Behandlung der Stellungnahmen aus der frühzeitigen Beteiligung

Behandlung der Stellungnahmen aus der förmlichen Beteiligung

Bebauungsplan „Ingersheimer Straße West“ Nr. 074/15 in Ludwigsburg-Eglosheim

Anlage 1.
zu Schreiben der Rechtsanwälte
vom 05.06.2018 an Stadt Ludwigsburg

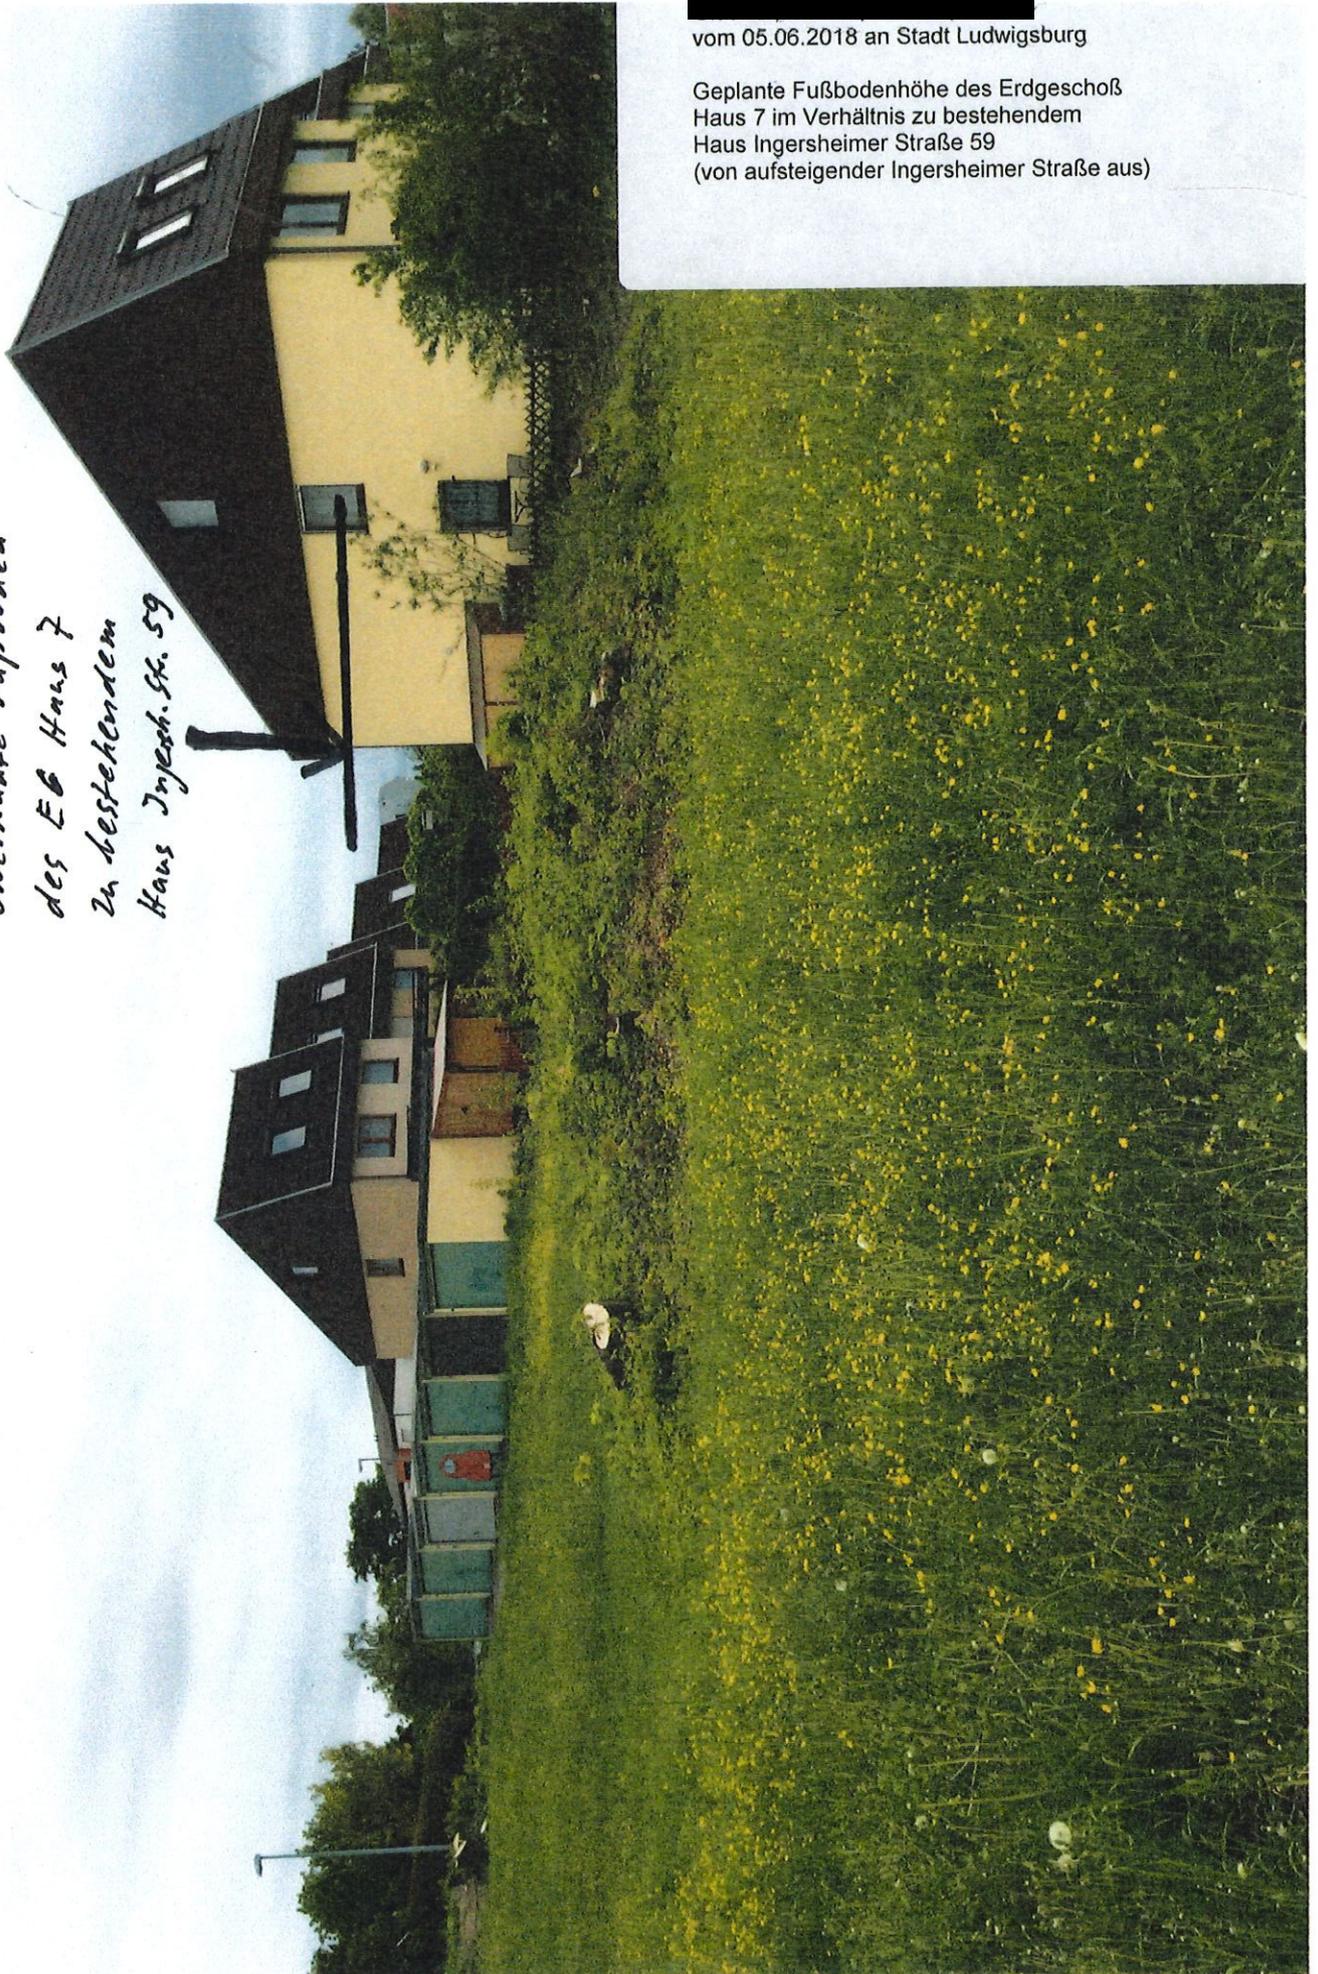
Um die geplante Fußbodenhöhe des EG des neu geplanten Gebäudes Nr. 7 gegenüber dem Gebäude der [REDACTED] aufzuzeigen, übergeben wir als Anlage 1 ein Lichtbild, das vom Gehweg entlang des Wohnhauses unseres Mandanten, Ingersheimer Straße 43, aus gemacht wurde. Die Anlage 2, die wir unserem Schreiben beifügen, zeigt die Fußbodenhöhe des EG von der aufsteigenden Ingersheimer Straße. Die Anlage 3 enthält eine Kopie der „Höhenabwicklung Schnitt 1“ vom 07.05.2018. Wir weisen darauf hin, dass die Höhen der bestehenden Häuser mit einer Höhe von 10,20 m, also 0,50 m zu hoch gezeichnet wurden. Die bestehenden Häuser haben auch nicht die Bezeichnung Hagenäcker, sondern Ingersheimer Straße. Der Gartenbereich des Hauses 59 wurde in dieser Zeichnung mit 269,38 m angegeben. Von der Stadtverwaltung Ludwigsburg wurde unserem Mandanten für den Gartenbereich in der Mitte des Hauses eine Höhe von 268,80 m angegeben (siehe auch Angabe in „Höhenabwicklung Schnitt 2“).

Geplante Fußbodenhöhe des Erdgeschoß
Haus 7 im Verhältnis zu bestehendem
Haus Ingersheimer Straße 59
(vom Gehweg zwischen Garagen und
Haus Ingersheimer Str. 43 aus)

*Oberkante Fußboden
des EG von Haus 7*

*Oberkante Fußboden
des EG Haus 7
zu bestehendem
Haus Ingersh. Str. 59*
